*Oggetto:* [ID\_VIP: 5084] **PORTO TORRES (SS) – Parco eolico ricadente nel comune di Porto Torres composto da n° 6 aerogeneratori di taglia 5,67 MW cadauno, da ubicarsi nell'area industriale di Porto Torres, di potenza nominale pari a 34 MW.**

Proponente: ENI New Energy S.p.A.

Parere tecnico istruttorio della Soprintendenza speciale per il PNRR.

Figura 6.12 Shadow flicker (ore/anno) – Aerogeneratori in progetto

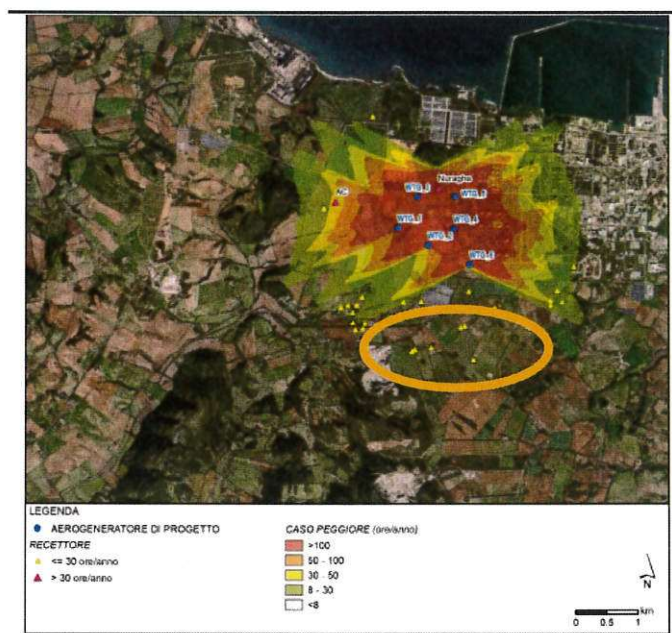
anche in riferimento alla tutela archeologica, a causa quest'ultima della tangenza fisica di due dei sei aerogeneratori previsti (WTG03 e WTG05) con il Nuraghe Ferrali (riconosciuto dal PPR come bene paesaggistico tipizzato e individuato ai sensi degli articoli 48 e 49 delle relative Norme Tecniche di Attuazione).

Si ritiene, infatti, per tale ultimo aspetto di tutela che il Nuraghe Ferrali potrebbe essere messo a rischio (ai sensi del principio di precauzione sancito dall'art. 3-ter del decreto legislativo n. 152 del 2006) dalla eventuale rottura delle pale degli aerogeneratori (anche se statisticamente esclusa dal Proponente con la documentazione integrativa volontaria presentata nel corso del procedimento VIA) e, inoltre, dalle ombre portate sullo stesso dalla rotazione delle pale (effetto shadow flicker), che ne inficerebbe una incondizionata valorizzazione nel tempo:

- a) gli aerogeneratori denominati WTG 03 e WTG 05 devono essere ugualmente spostati all'interno dell'area industriale attualmente occupata dai serbatoi vuoti ed inutilizzati;*

- b) il proponente deve verificare, in sede di autorizzazione unica, la possibilità di adottare aerogeneratori di altezza totale non superiore a 150 m;*
